SECONDE PARTIE ANALYSE DU PROJET PRESENTE

L'analyse se base sur le document intitulé « Plan Global de Nettoiement de la Ville de Saint-Louis, 1999-2003 », daté de Juillet 1999, et sur de nombreuses discussions avec les responsables municipaux.

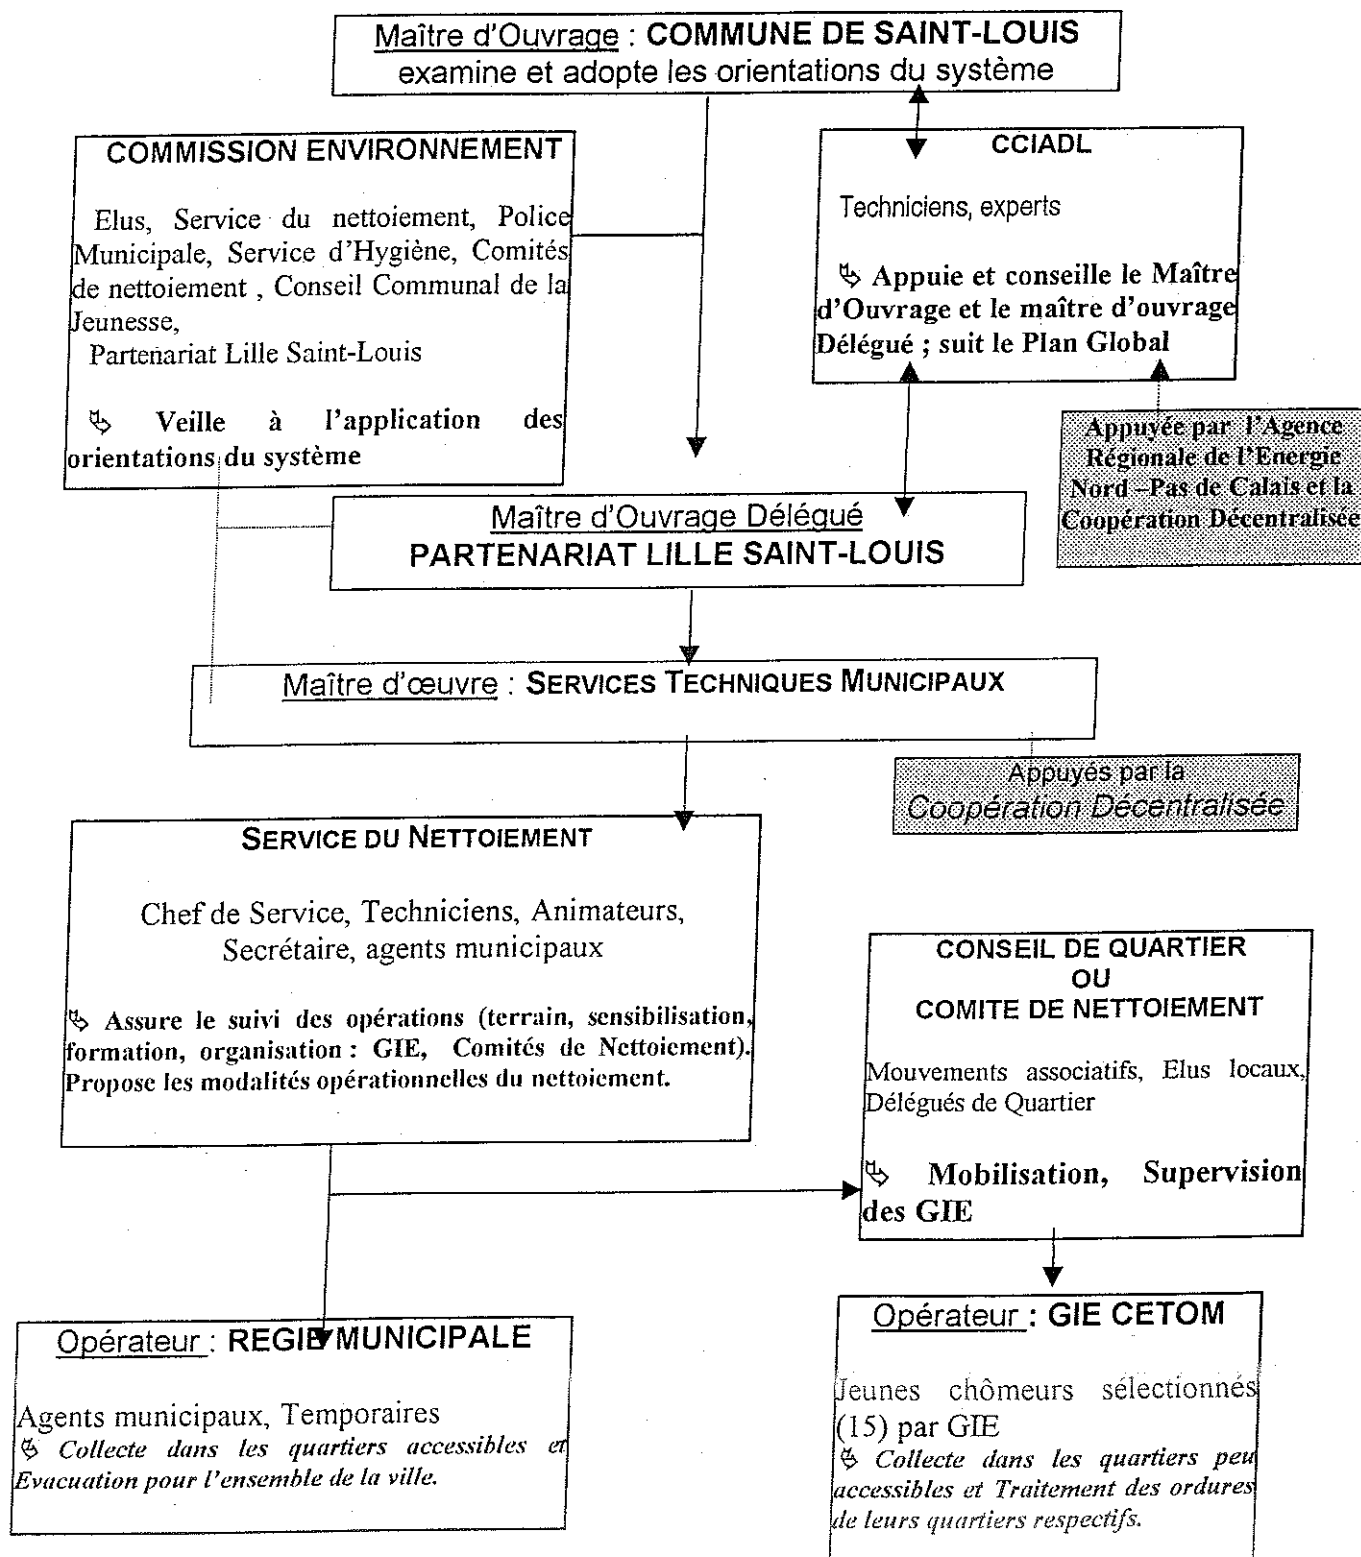
- Nous proposons donc la stratégie suivante :
 - la création d'une décharge « d'urgence » et à vocation expérimentale et pédagogique sur le site de Ndiawsir, qui serait un site de court terme, pour la période 2001-2003, le temps de créer le site de long terme de Bango, de se familiariser avec l'exploitation d'une décharge et de mieux maîtriser les flux entrants ;

- l'identification par la commune de l'emprise cadastrale du site de long terme (2003/2015) dans le secteur de Bango ; qui devrait présenter une surface d'environ 30 hectares, à moins de 10 km de la sortie Est de Saint-Louis, et à moins de 1 km de la route nationale, et à plus de 1 km de tout projet urbain ;

Cette option à deux volets successifs nous paraît présenter un grand avantage : elle permet à la collectivité d'évoluer d'une manière progressive vers la prise en charge de l'élimination des déchets, en démarrant sur un site ne nécessitant que peu d'investissements, tout en préparant l'avenir immédiat en recherchant un site de long terme et en gelant la zone retenue vis-à-vis de toute urbanisation.

Compte tenu de cette option, les coûts d'aménagement sur le site de Ndiawsir doivent être réduits au minimum.
